INFORME TÉCNICO DE INSPECCIÓN AL SITIO DE DESARROLLO DEL PROYECTO

Proyecto:	NUEVA SEDE UNIVERSIDAD ISAE CHITRÉ.		
Categoría:	I		
Promotor:	ISAE UNIVERSIDAD		
Representante Legal:	Itsomara Ivonne Arrocha Ramos.		
Ubicación:	Corregimiento de La Arena, distrito de Chitré, provincia de Herrera.		
Expediente No.:	DRHE-I-F-29-2024		
Fecha de la inspección:	18 de octubre de 2024		
Fecha del Informe:	21 de octubre de 2024		
Participantes:	Nombre	Cargo	Institución
	Yuria Benítez	Sección de Evaluación de Impacto Ambiental	MiAmbiente - Herrera
	Alex Cruz	Consultor Ambiental	-
	María González	Equipo de Consultoría Ambiental	-

**DIRECCIÓN REGIONAL DE HERRERA
SECCIÓN DE EVALUACIÓN DE IMPACTO AMBIENTAL**

Chitré, 25 de octubre de 2024.
DRHE-SEIA-1432-2024

Fig. No. 1: Área del proyecto, la topografía es irregular, con inclinación hacia la parte sur y este del polígono. La vegetación está conformada por gramíneas.

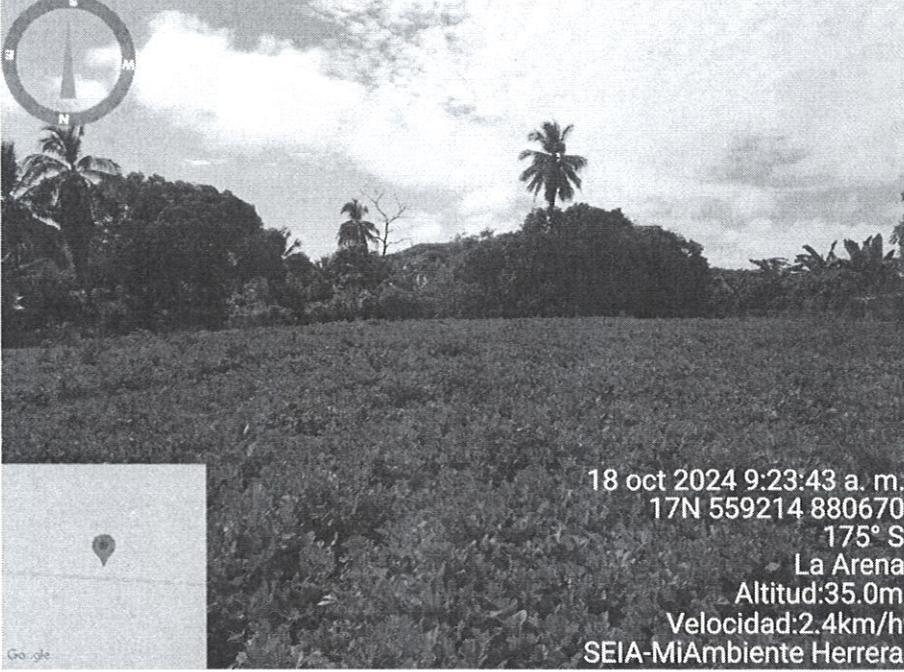
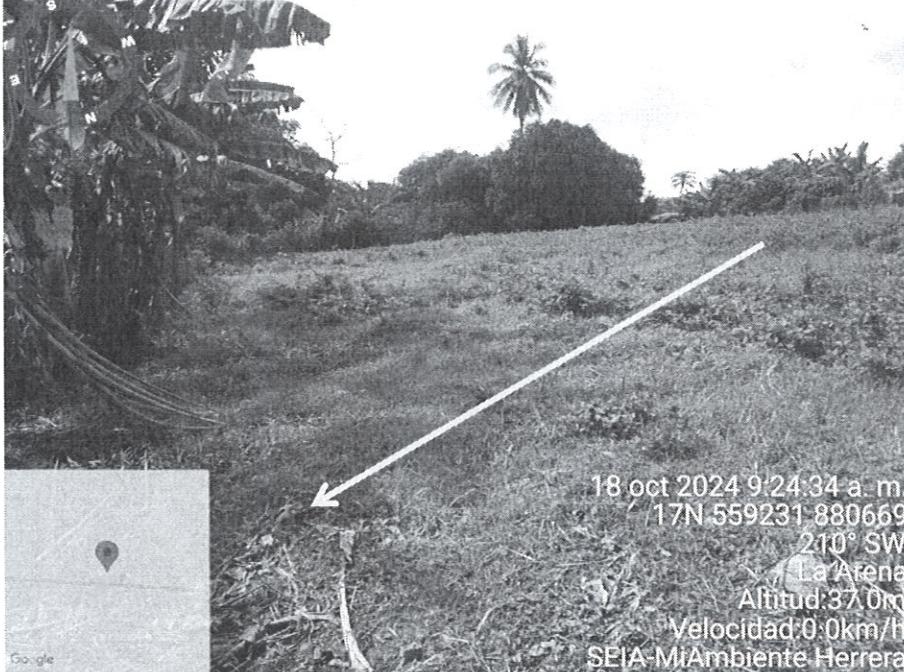
- La topografía del área del proyecto es irregular, con inclinación hacia la parte este y sur del polígono. El área del proyecto fue previamente intervenida, ya que en el mismo se desarrolló el proyecto “Instalación de Tubería Pluvial y Nivelación de Terreno”, el cual cuenta con Estudio de Impacto Ambiental aprobado mediante Resolución IA-DRHE-31-16 del 5 de agosto de 2016.

Fig. No. 3: Plantas de plátano, y árbol con un DAP menor a 20 cms, a lo interno del polígono del proyecto.

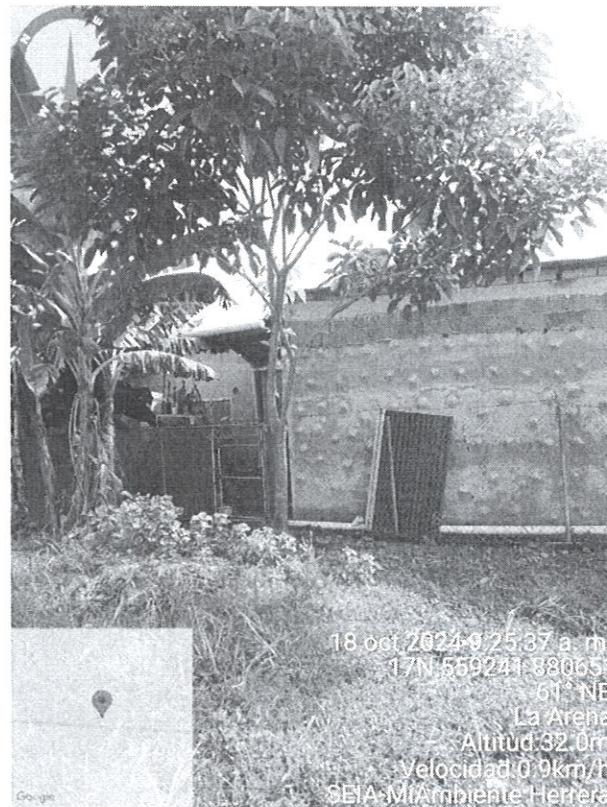
- En el área en el cual se desarrollará el proyecto, la vegetación está conformada por gramíneas, plantas de plátano y un árbol con DAP menor a 20 cms. De igual forma, se ubican en área de servidumbre de la Ave. Roberto Ramírez de Diego (colindancia con el área del proyecto), un árbol de mango y un árbol de tamarindo; sin embargo, el Estudio de Impacto Ambiental, no establece el tipo de acción que se llevará a cabo con dicho árboles (poda/tala/desrraigue).
